設工認の保安規定への段階的反映について

(第 76 条 (放射性液体廃棄物) 第 2 項の廃液処理設備に関する記載の変更について)

添説設 1-3-1 (3) 図 放射線管理棟 廃水処理室内設備 (廃液処理設備 (6)) 配置図 (変更後)

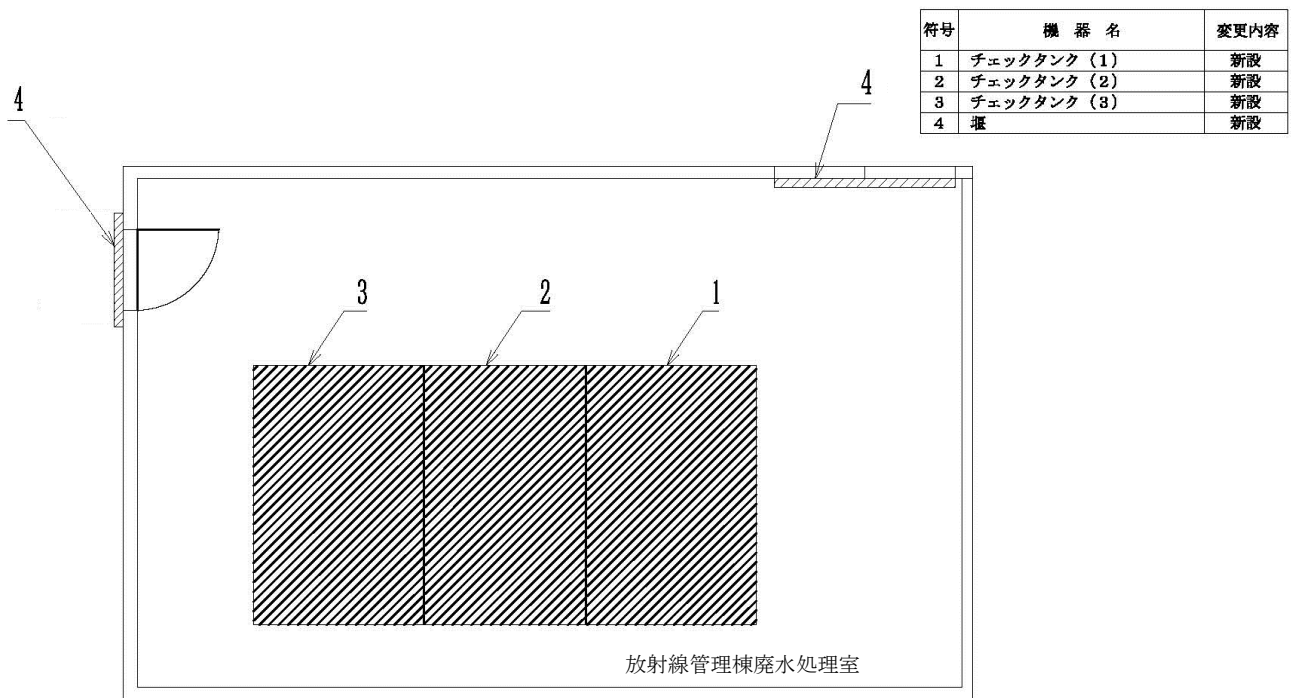
上記①に伴い「第 2 図 (2) 管理区域の区分図 (工場棟 1 階)」に廃液処理設備 (6) が設置される「廃水処理室」を明記する。

廃液処理設備（6）が設置される「廃水処理室」の記載がないため。

名称	廃液処理設備（6） 機器配置図	
図番	図卜配-4	放射線管理棟 廃水処理室

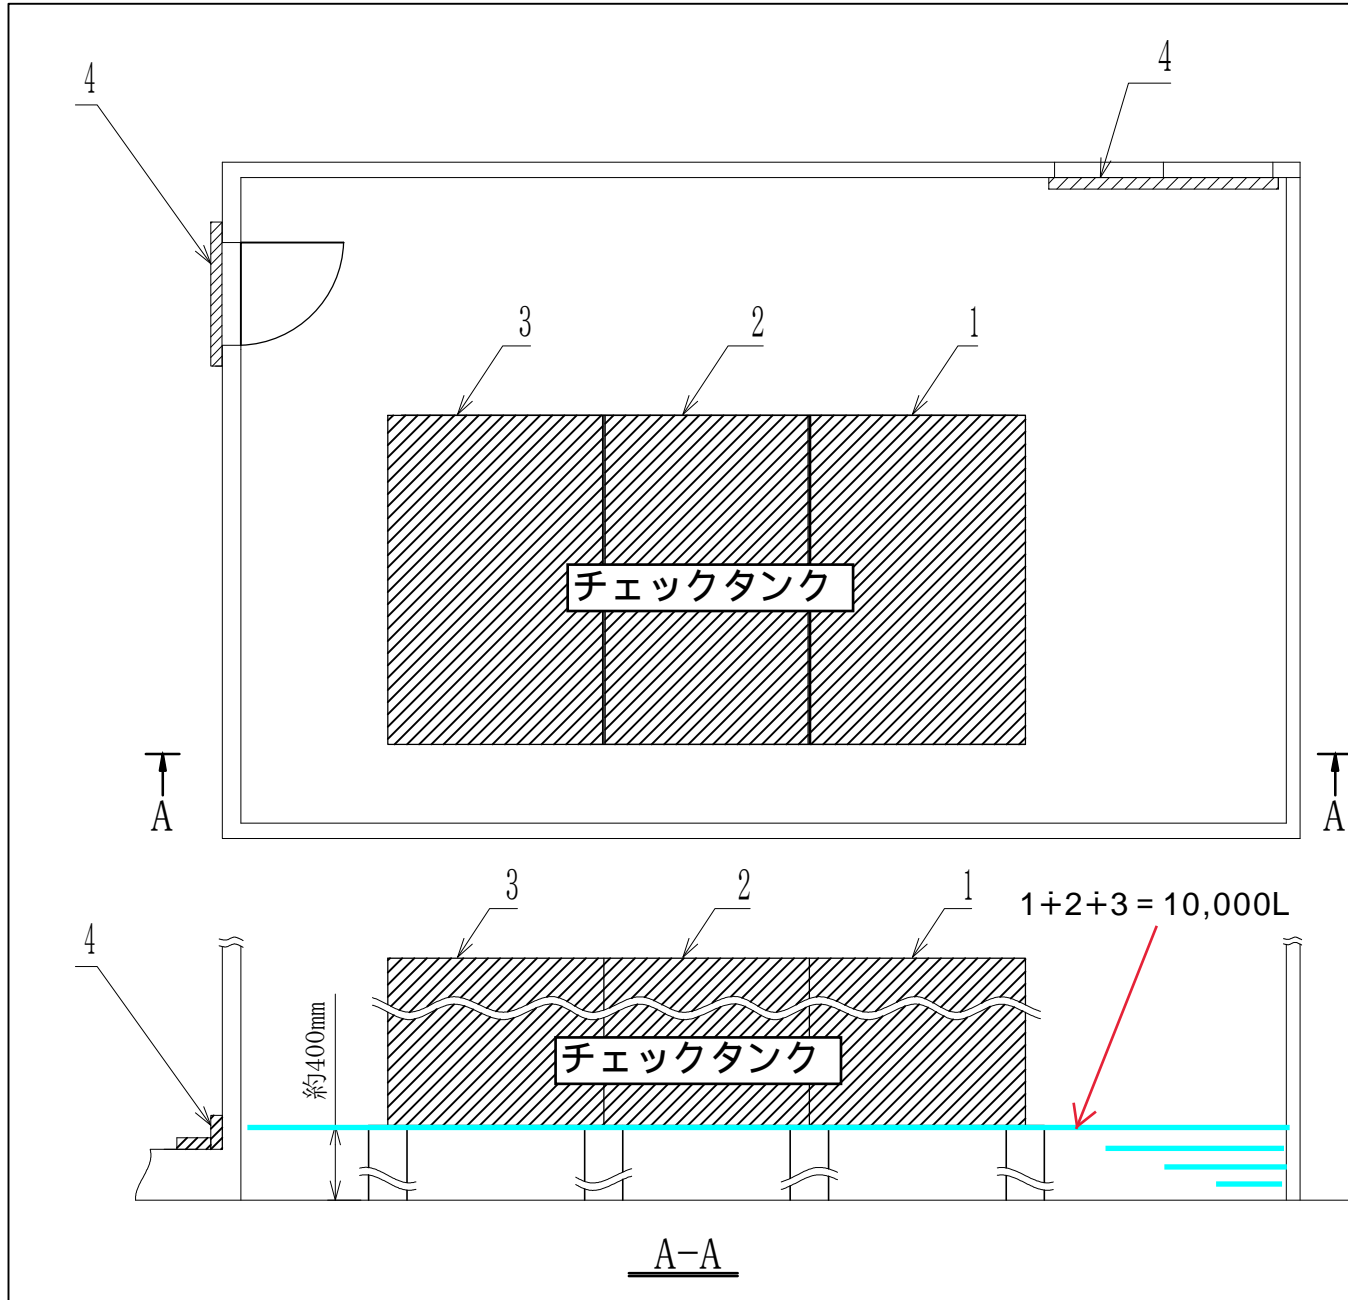
- 廃液処理設備(6)には、チェックタンク(1)～(3)があり（それぞれ 10000L の容量）、チェックタンク(1)～(3)の単一故障を想定し、放射性液体廃棄物有効貯留量の 10000L が漏えいし、廃水処理室内に収束させることを踏まえて堰（チェックタンク）の設置を行う。

- 地震により、3 基全てのチェックタンクが損傷することを想定した場合、放射性液体廃棄物 30000L が漏えいすることとなり、廃水処理室内より放射線管理棟の別室及び成型工場側へ流れると想定される 20000L の放射性液体廃棄物は、溢水防護区画 3 の境界に設置する堰により屋外への溢水を防止する。

については、新規制基準適合工事全体スケジュール上、廃液処理設備(6)の運用を開始したい時期までに設置を完了させることが困難な状況であるため、万が一にも地震により廃液処理設備（6）の 3 基ある全てのチェックタンクが損傷することを想定した場合、放射性液体廃棄物 30000L のうち 20000L が屋外へ漏えいするおそれがあるため、貯留量を廃水処理室内で堰き止められる 10000L 以内に制限する必要があるため。（その他の安全機能は担保される）
